原理图	Schematic1	创建日期	2026-02-13
		更新日期	2026-03-14
板子	Board1	图页	P1
绘制		多路倍频锁定相位模块	
审阅			
		版本	尺寸
		V1.0	A4
嘉立创EDA		页 1 共 1	
		嘉立创EDA

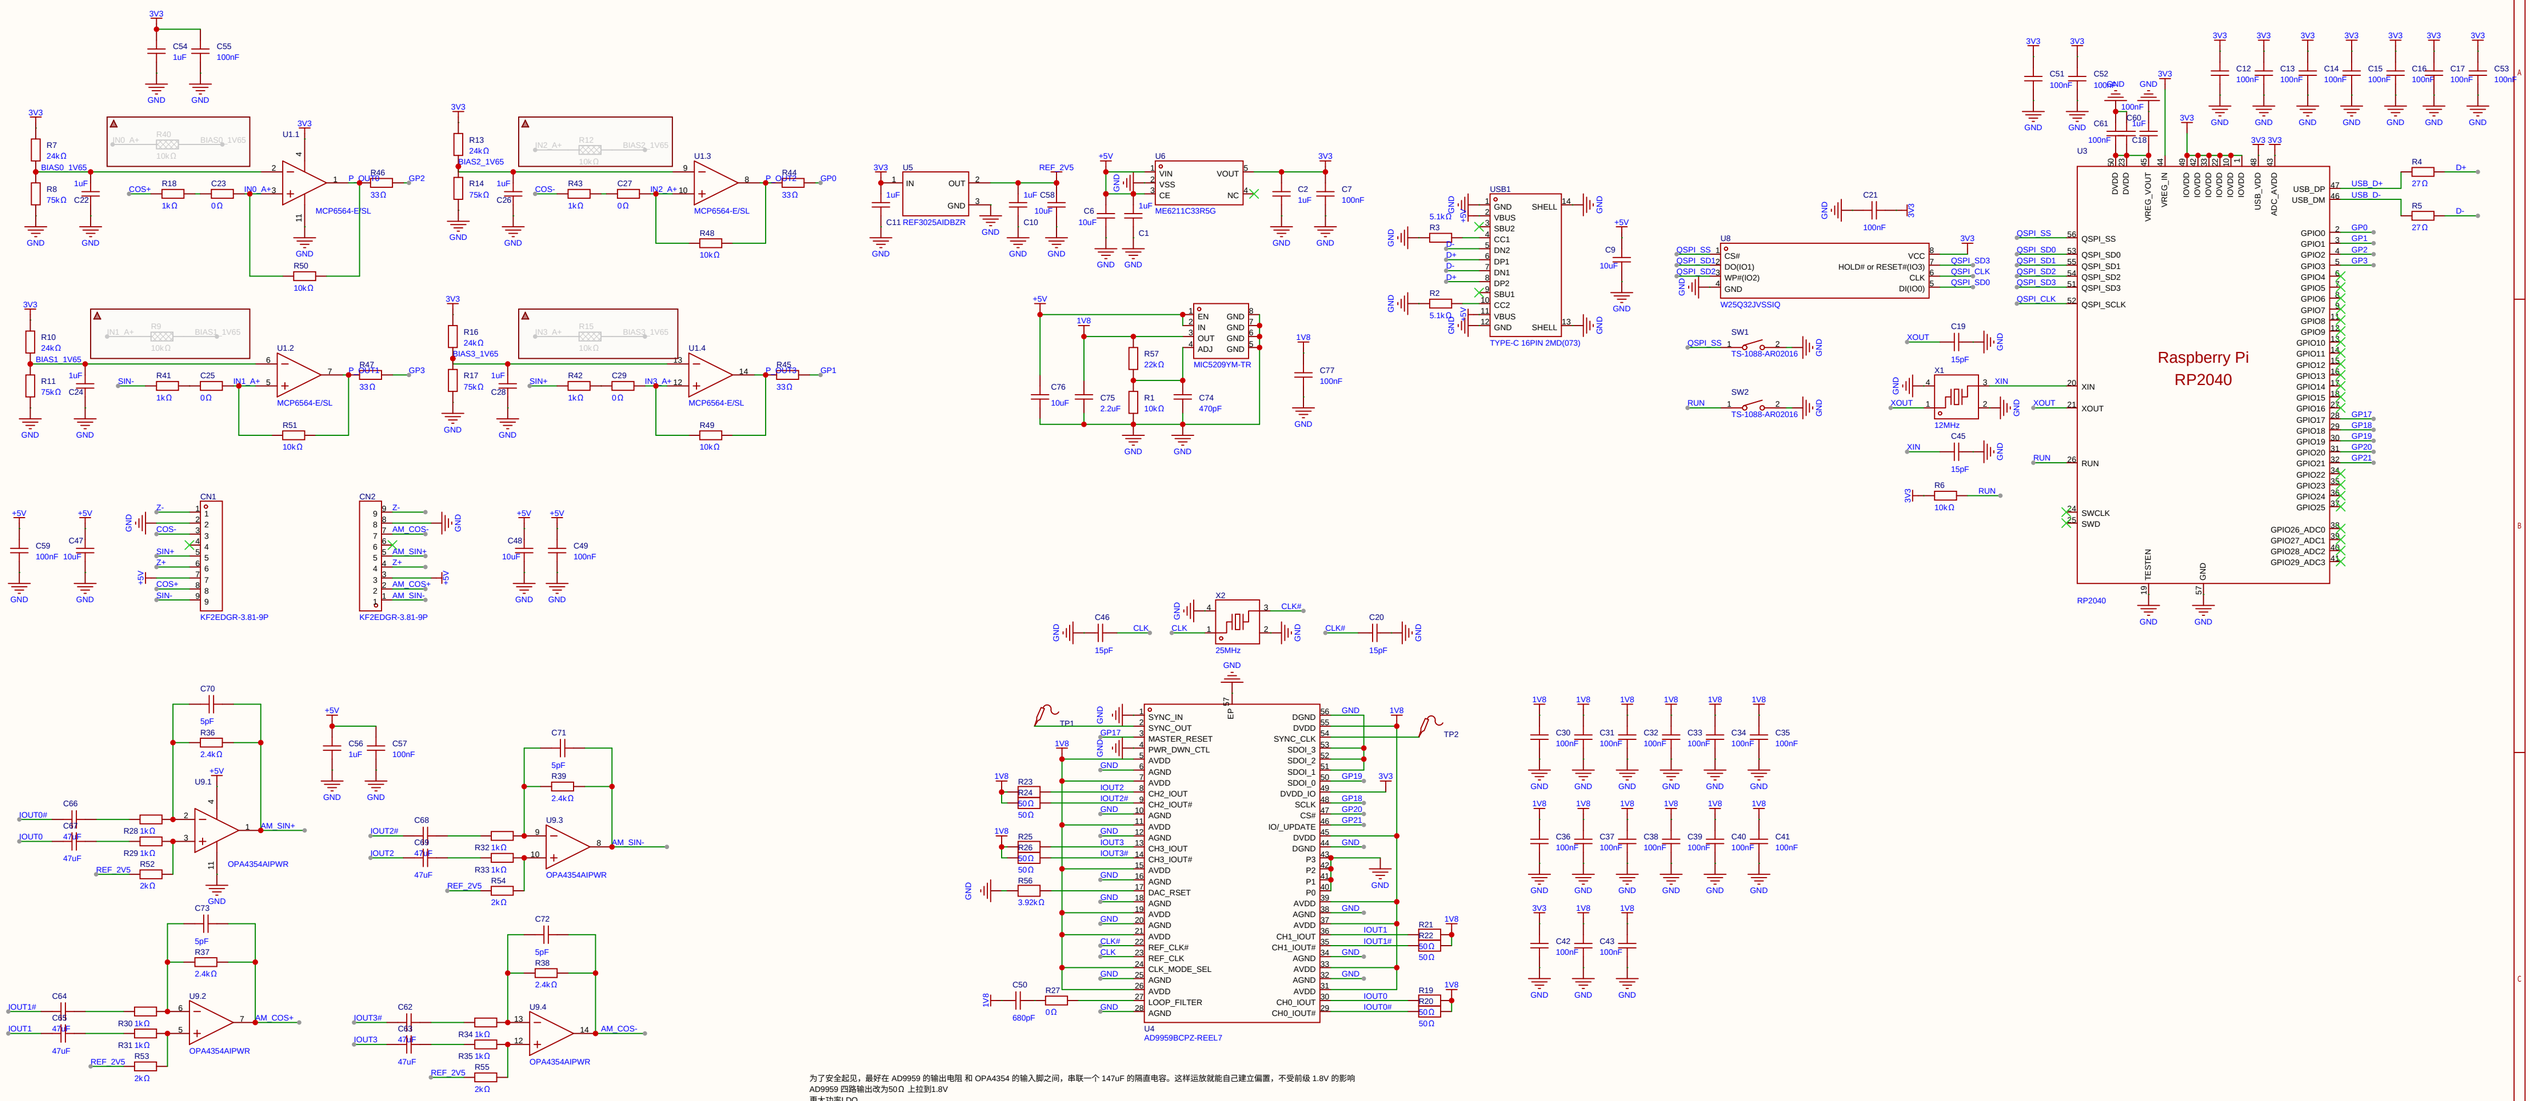
为了安全起见，最好在 AD9959 的输出电阻 和 OPA4354 的输入脚之间，串联一个 147uF 的隔直电容。这样运放就能自己建立偏置，不受前级 1.8V 的影响
AD9959 四路输出改为50Ω 上拉到1.8V
更大功率LDO
更好的散热
SDIO1~SDIO3 接地
电阻改为3.92K，输入电容改为47uF（3.4Hz），反馈电阻改为2.4KΩ ，通过AD9959来调节输出电流，保证运放可以输出稳定1VPP
